ダム反対側

国土交通省・推進側

スライド堤防の概念図

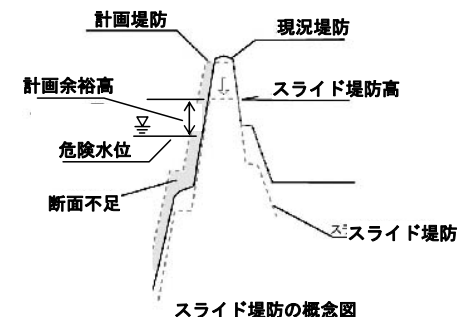
- ・堤防の断面不足等を考慮し、堤防の安全性を評価

※ スライド堤防

計画堤防の断面を現況堤防の断面内に包含されるまで引き下げ（スライド）したときの堤防のこと。
現況堤防の断面が、高さや幅（厚み）において計画堤防の断面を満足しない場合に、現況堤防の流下能力を評価するために用いられる。

堤防の高さ

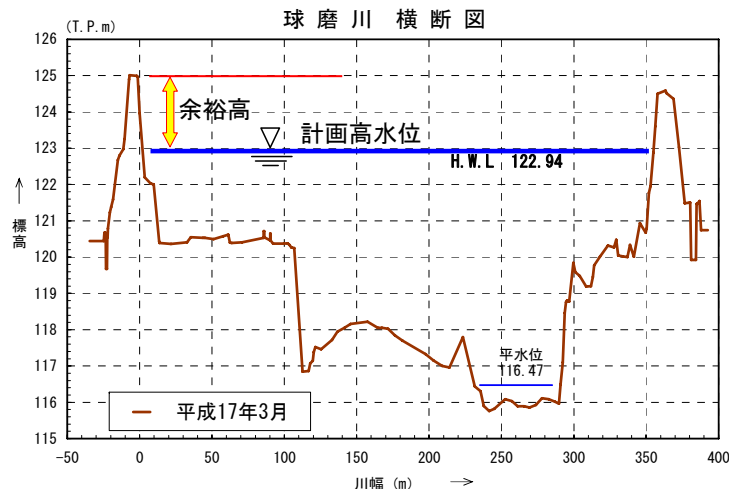
堤防の余裕高まで許容した場合、人吉地点で5,400m³/s（工事実施基本計画での計画高水流量は4,000m³/s）を流下させることができるのではないかと。

○堤防の高さ：計画高水位＋余裕高

堤防は計画高水位以下の水位の流水の通常的作用に対して安全な構造

○余裕高の目的

- ・ 自然現象である洪水時の風浪、うねり、跳水等による一時的な水位上昇への対応
- ・ 洪水時の巡視や水防活動を実施する場合の安全の確保
- ・ 流木等流下物への対応
- ・ 橋梁の桁下を洪水が安全に流下できるためのクリアランスの確保

横断比較図 (60k400)

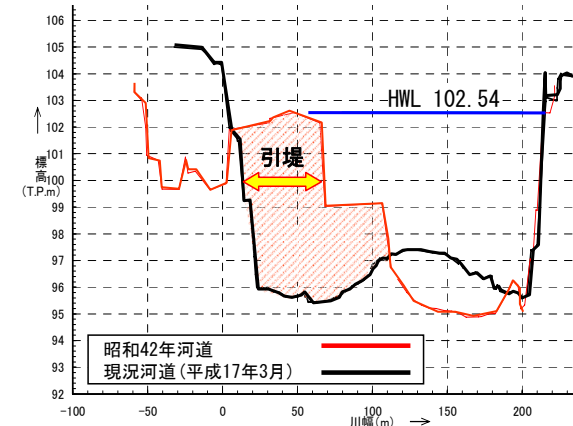
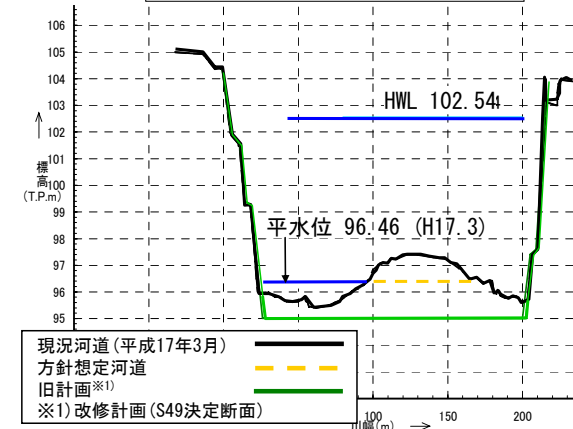
旧計画河道で掘ることとしていた断面をなぜ掘れなくなったか。

旧計画の河道掘削について

旧計画においても、人吉地区の河床掘削は、地下水、温泉源、漁業、舟下り等への影響が懸念されたことから、検討課題とされていた。

- 旧計画策定後の大規模な引堤等の結果、河道特性が変化。
- 上記改修後の大規模な洪水での観測結果を基に河道特性の検討を実施。その結果、計画高水流量に対し、河川環境、舟下り等への影響が小さい平水位以上の掘削により対応可能
